改善箇所説明図

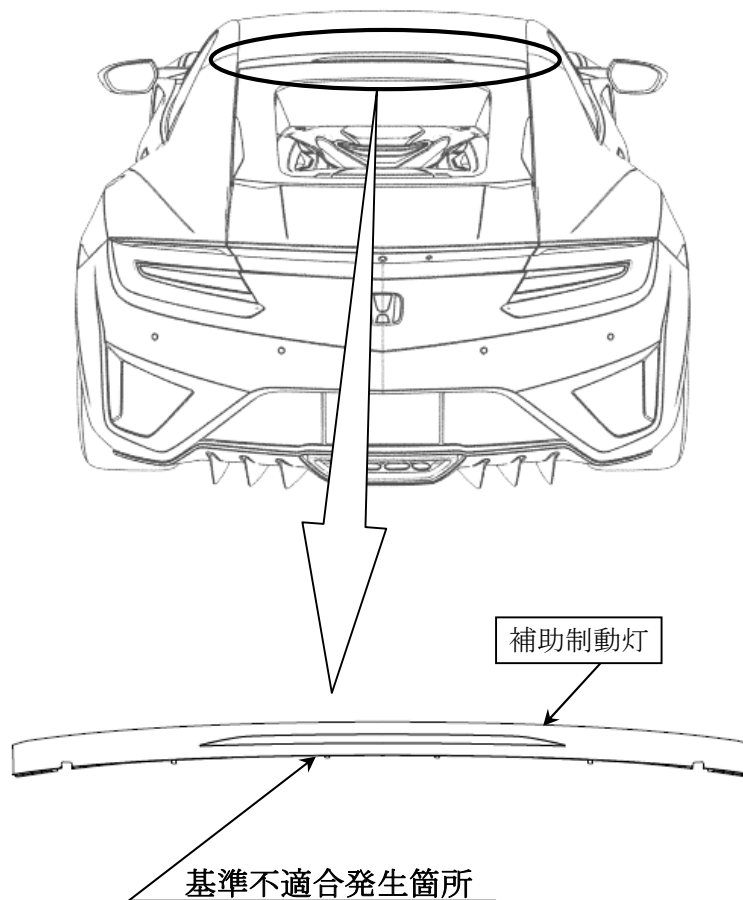
補助制動灯において、内部基板のプリント配線の位置設定が不適切なため、走行中の振動により当該基板を固定するねじとプリント配線が干渉するものがある。そのため、プリント配線の絶縁処理が削れ、その状態でブレーキ操作を行うと電源回路が短絡し、ヒューズが熔断して、メータ内警告灯の点灯、マルチインフォメーションディスプレイの警告表示、補助制動灯及び制動灯が不灯となる、または、エンジンの始動ができなくなるおそれがある。

全車両、補助制動灯を対策品と交換する。

注： は交換部品を示す。

識別：運転者席側ドアチェッカ下側取付ボルト頭部に黄色ペイントを塗布する。
